«ZXM-SoundCard»

ревизия 00

Исправление ошибок в схеме и плате звуковой карты.

Схема формирователя сигнала IORQGE.

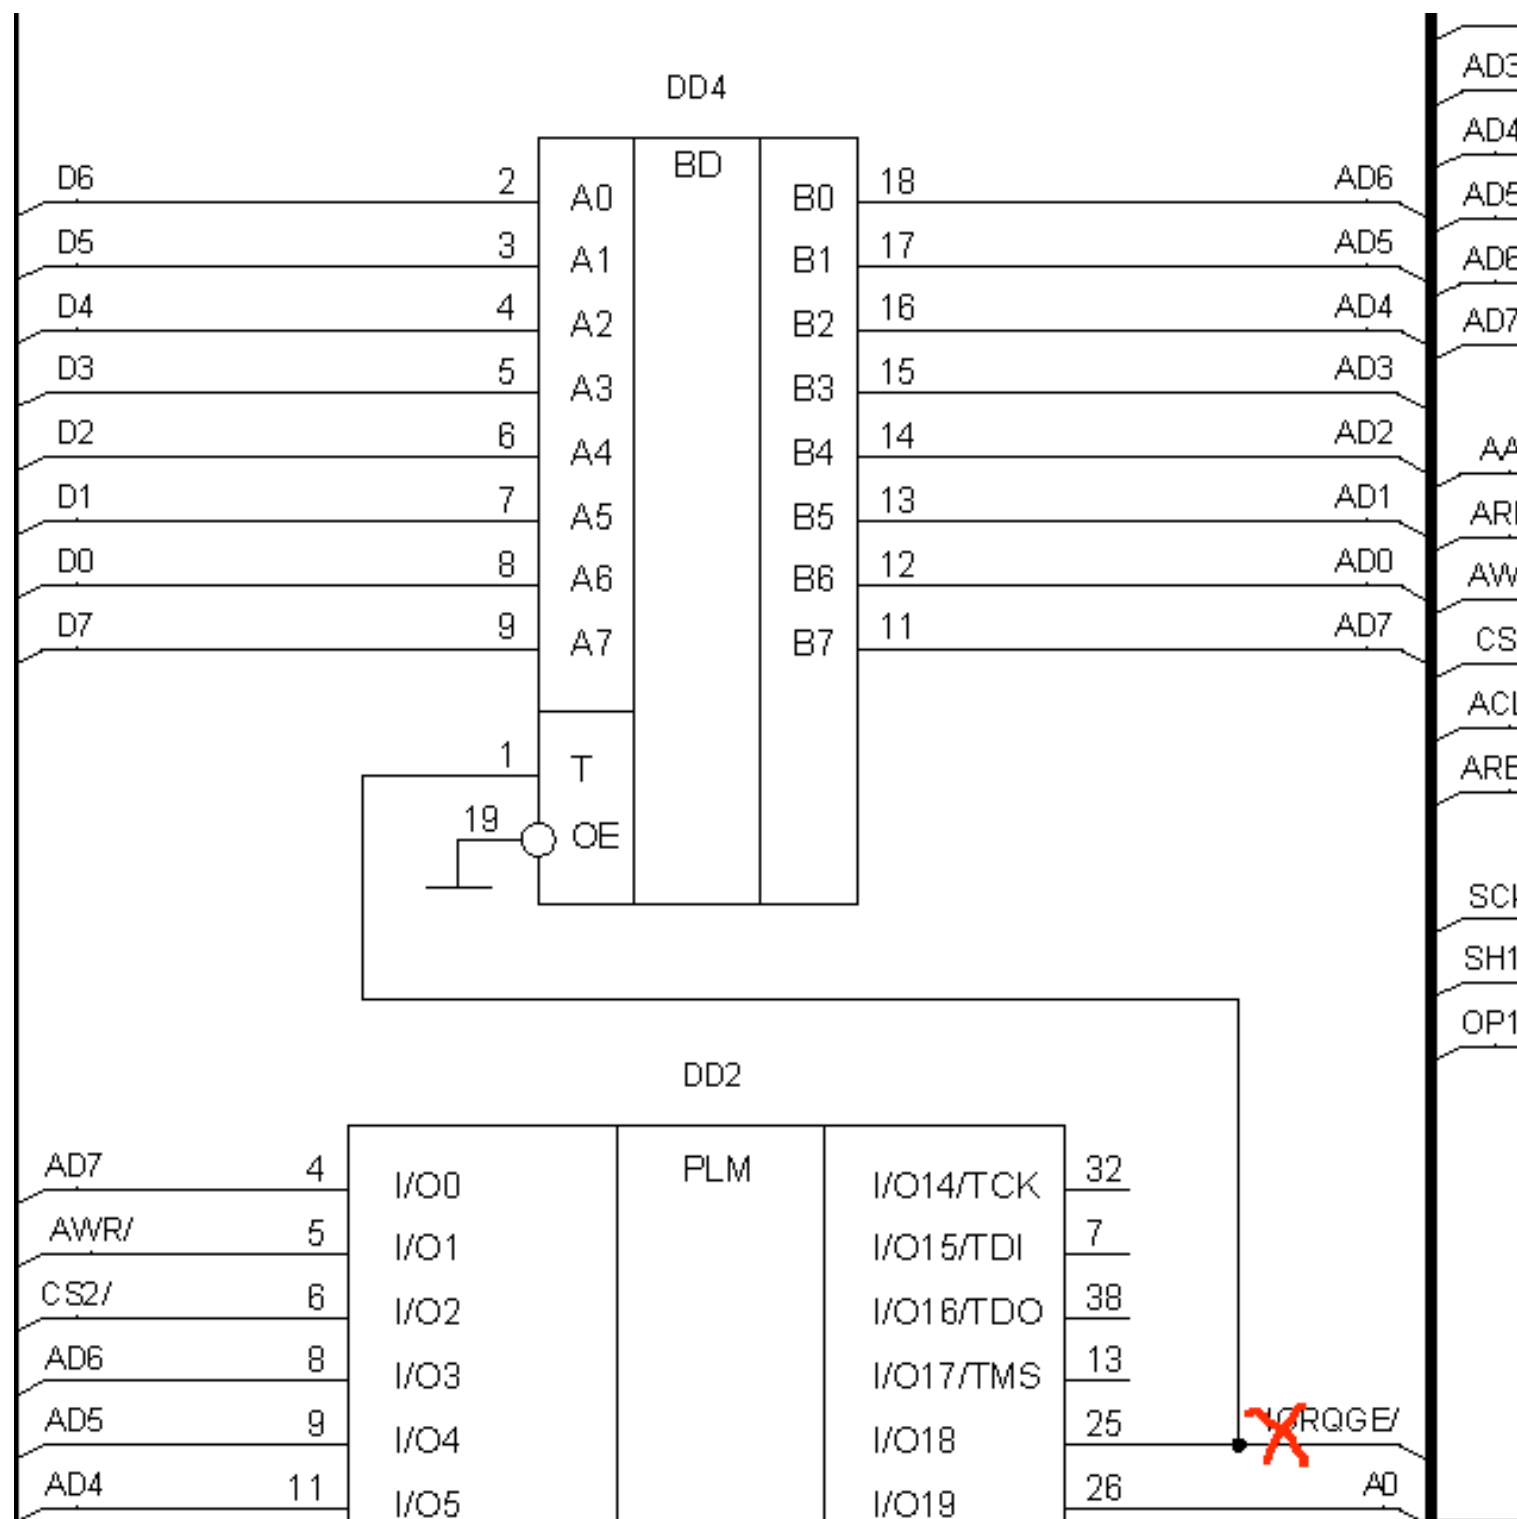
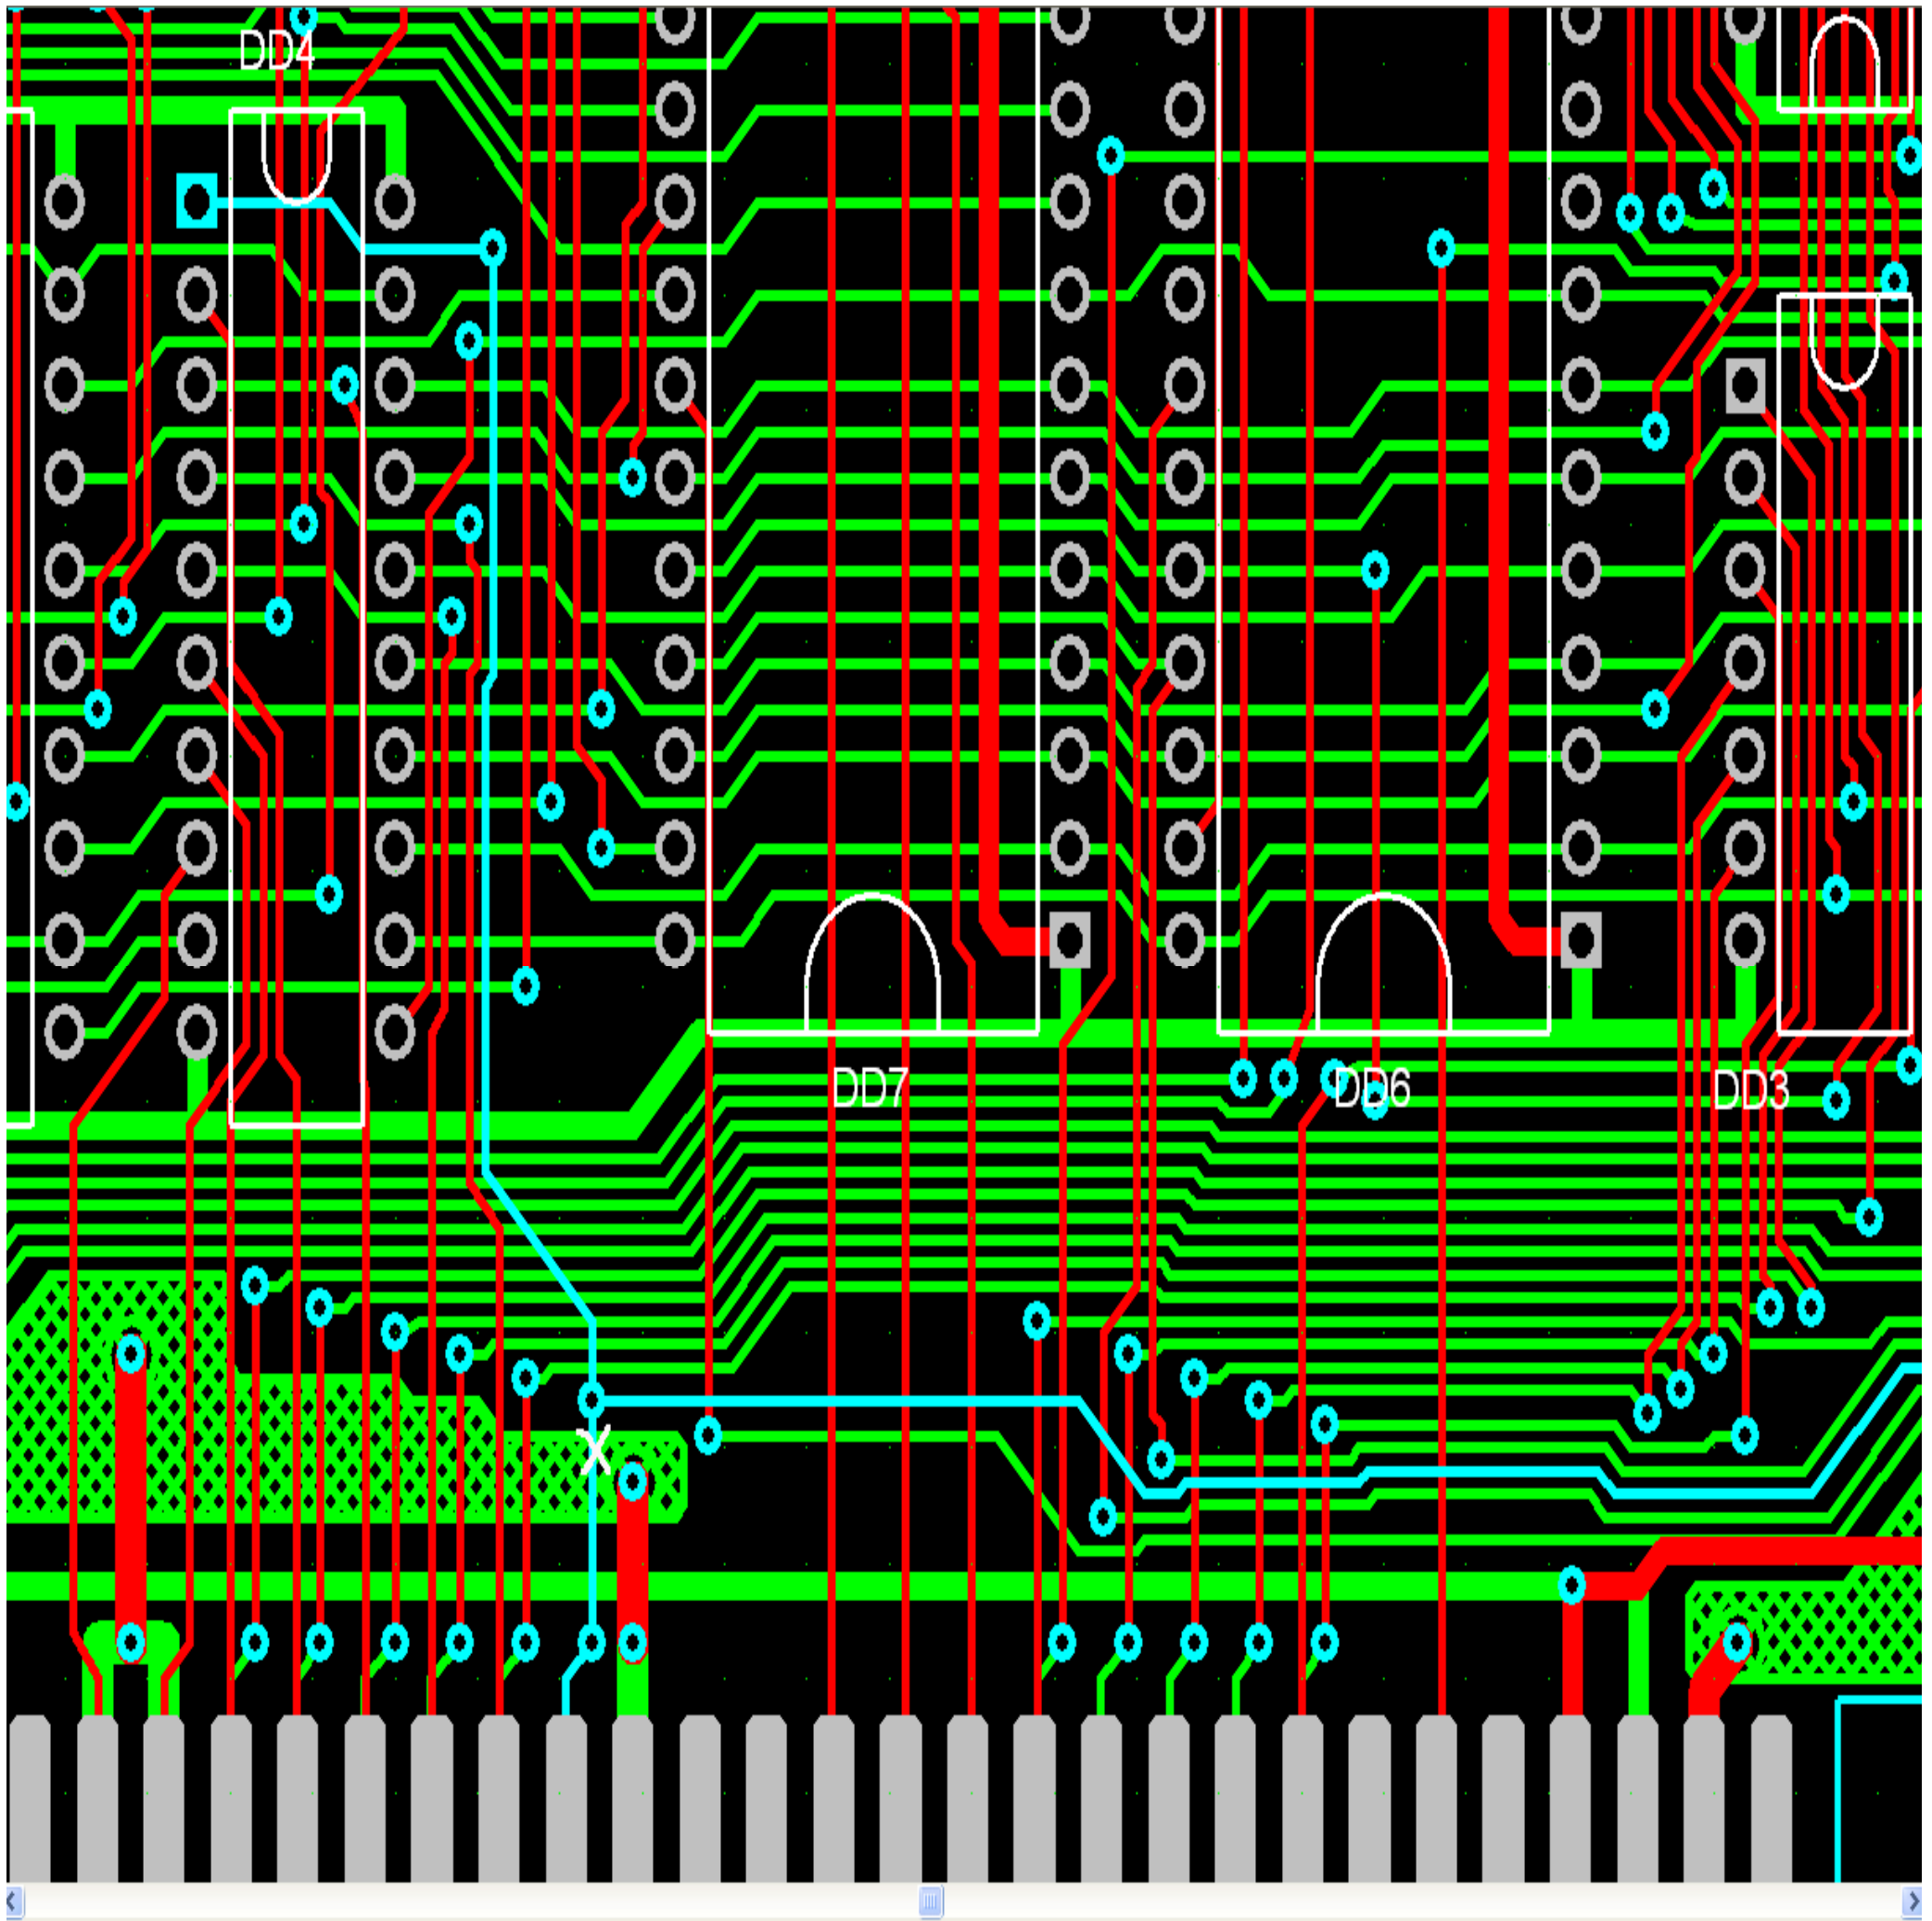
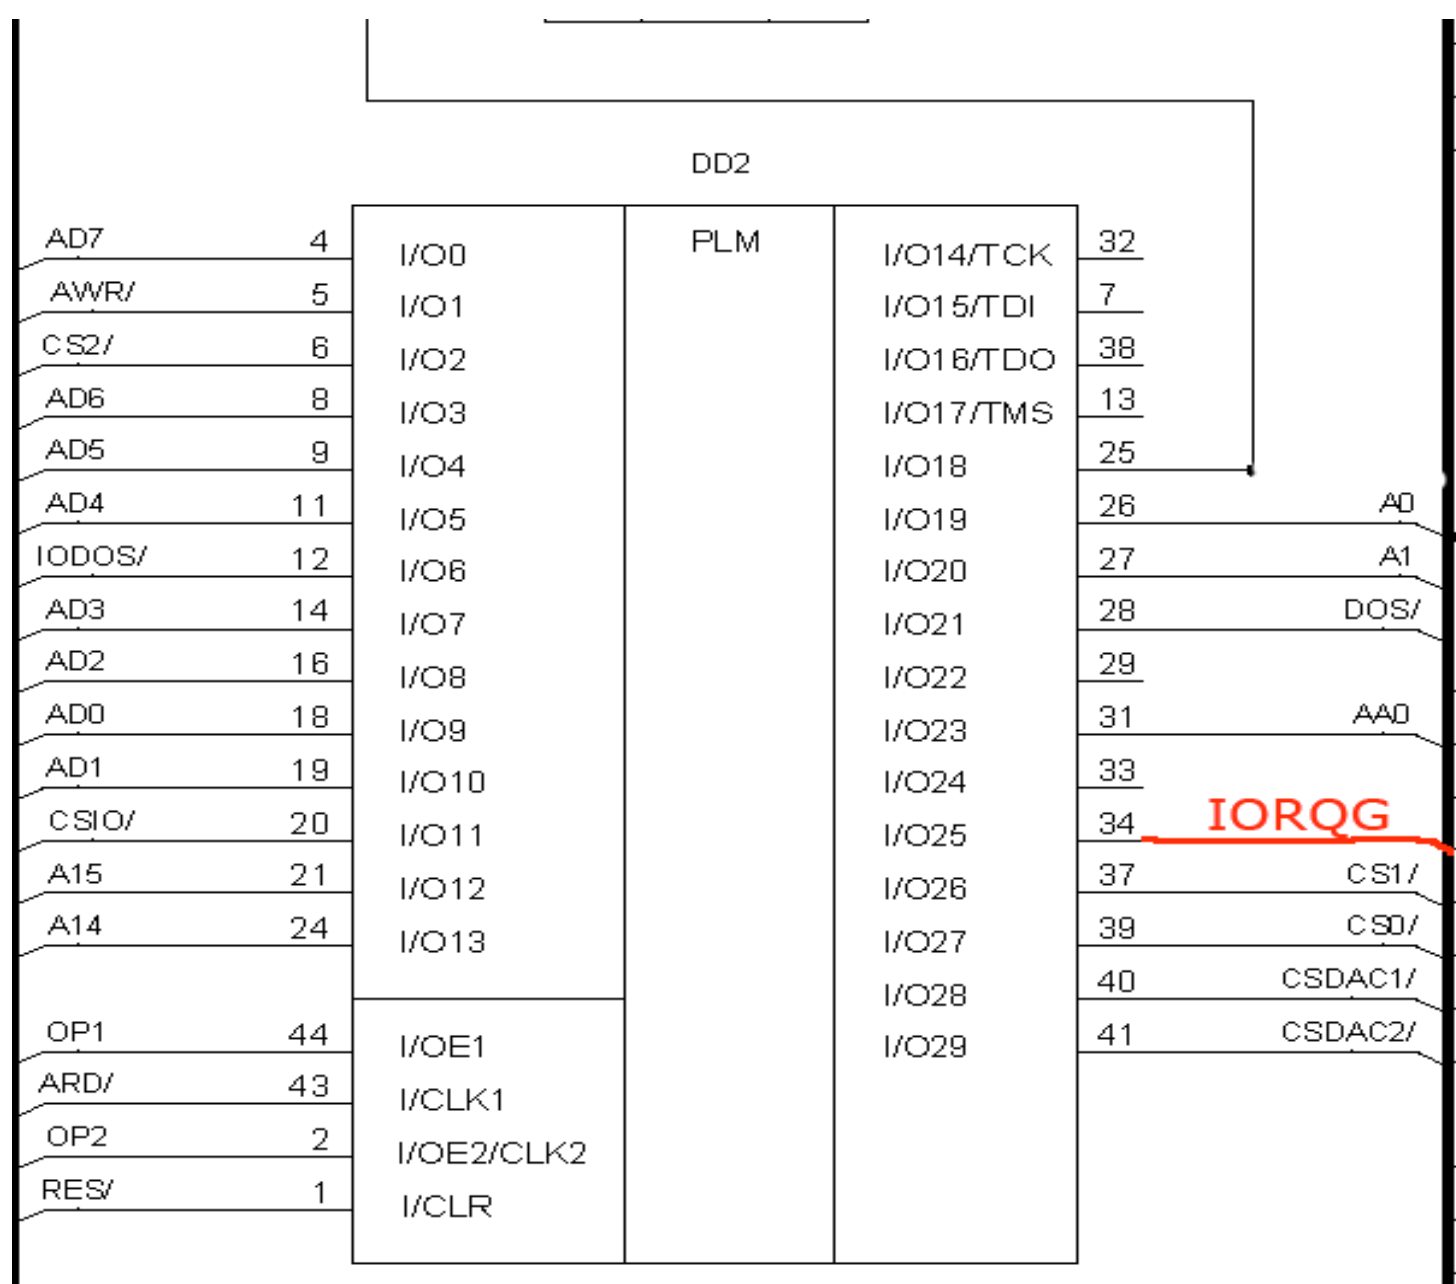
1. *Ошибка формирования сигнала IORQGE* – В процессе создания звуковой карты была допущена ошибка в формирователе сигнала запрета выбора портов на основной платы. Этот сигнал ошибочно был совмещен с буфером DD4.

Для исправления этого недостатка необходимо подрезать дорожку сигнала IORQGE, ведущую от краевого разъема к выводу 1 микросхемы DD4 и выводу 25 микросхемы DD2. Кроме этого необходимо добавить новый формирователь сигнала IORQGE путем установки на плату дополнительного транзистора, например из серии КТ315 и запаивания нескольких проводов.

Местоположение дорожки на плате, где будем делать порез.

Добавляем в схему новый сигнал IORQG.

Затем добавляем в схему транзистор VT1
